Mission régionale d'autorité environnementale
NORMANDIE

Avis

**Extension et prolongation de l'installation de stockage de
déchets non dangereux (ISDND) située au lieu-dit Le
Beauchêne sur la commune de Saint-Fromond (50)**

N° MRAe 2021-4298

Figure 3: Emplacement des nouveaux casiers à créer et du site d'exploitation actuel (source : étude d'impact, p.18)

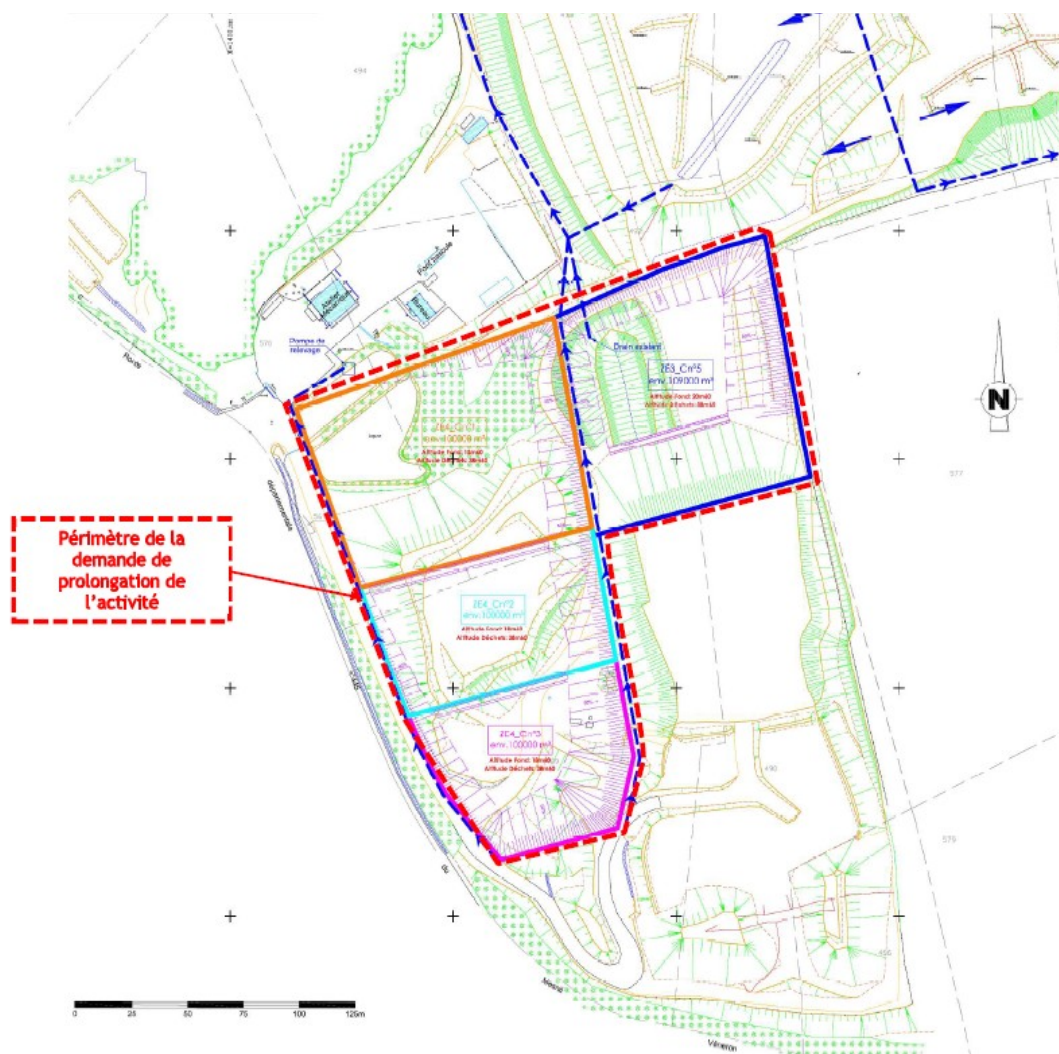
Le rôle du bassin n° 1 mériterait d'être clarifié, car il est indiqué sur le plan du site que ce bassin est dédié aux lixiviats mais les deux seules mentions de ce bassin dans l'étude d'impact sont les suivantes : « Le bassin n°1, qui gère les eaux pluviales, peut également servir de volume de sécurité si nécessaire. » (p. 64) et « Le bassin n°1 est exploité en complète indépendance hydraulique par rapport aux autres bassins » (p. 58). On ne sait donc pas si ce bassin mélange ou non eaux pluviales et lixiviats ni comment ces eaux sont traitées puis rejetées. Il s'agit pourtant du plus gros des six bassins de stockage (4 130 m³).

L'autorité environnementale recommande de détailler le rôle du bassin n° 1 et son fonctionnement, en particulier en ce qui concerne la nature et le traitement des eaux stockées ainsi que leur rejet dans le milieu naturel.
